Opinia Nr 008811

z wyników przeprowadzonych oględzin - ekspertyzy urządzeń grzewczo-kominowych

w budynku przy ul. Polmicha nr 4/6 w Walbrzychu
dotycząca urządzeń grzewczo-kominowych używanych przez
BCH Redgint

Opinia Nr 006956

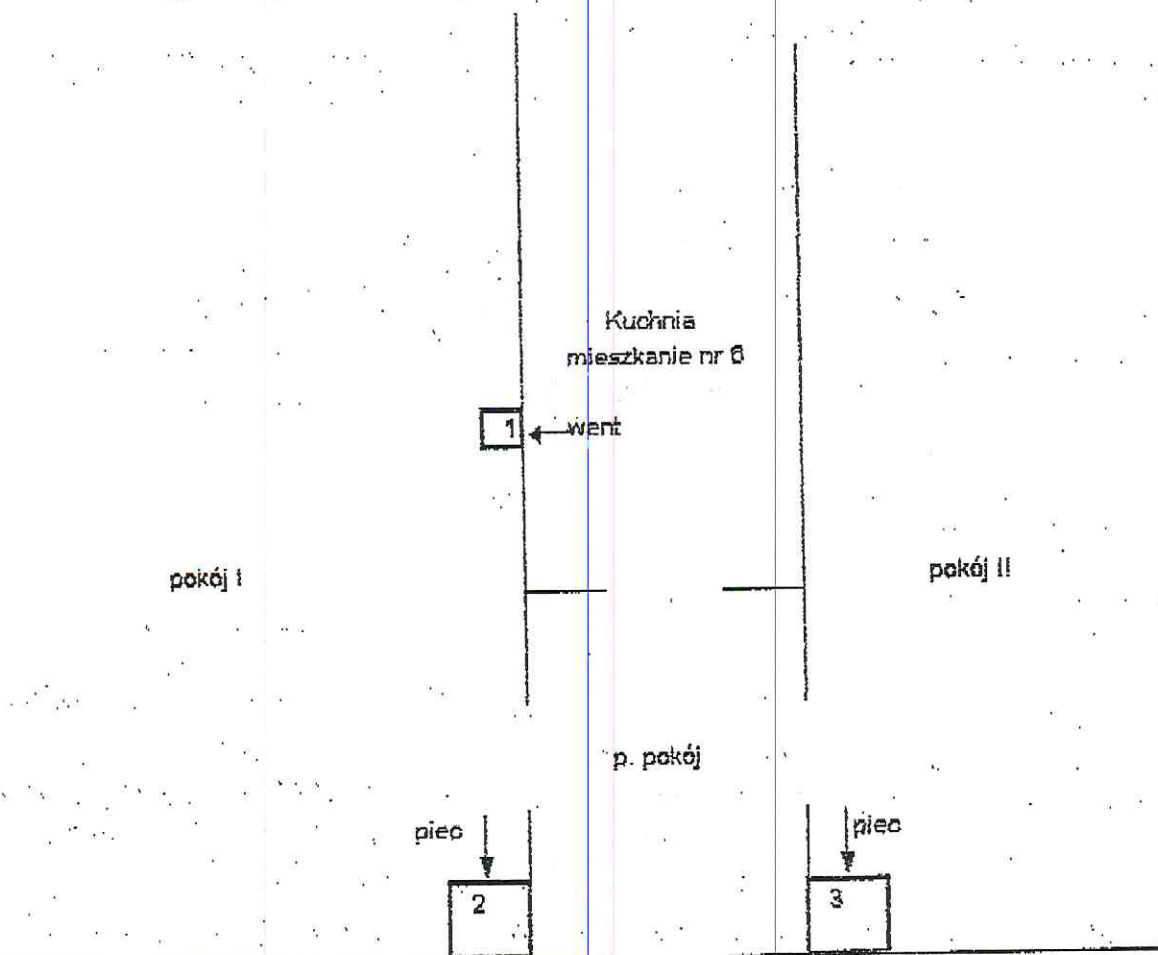
Przebieg pracy (podaj I) może być
podłączony do przewodu nr 2 o wym. 50x50cm.
Przebieg pracy (podaj II) może być
podłączony do przewodu nr 3 o wym. 50x50cm.
Ogólnie techniki realizowane poprzez
ogrzewanie n.p. grzejnikiem "MORA"
Wentylacja mechaniczna w technice ugrzewania
do przewodu nr 4.

Inne uwagi: Wentylacja mechaniczna w technice ugrzewania

1. Do przewodu nr 1 podłączyć kocioł gazowy z zamkniętą komorą spalania a wentylację wywiewną kuchni wykonać zewnętrzną.
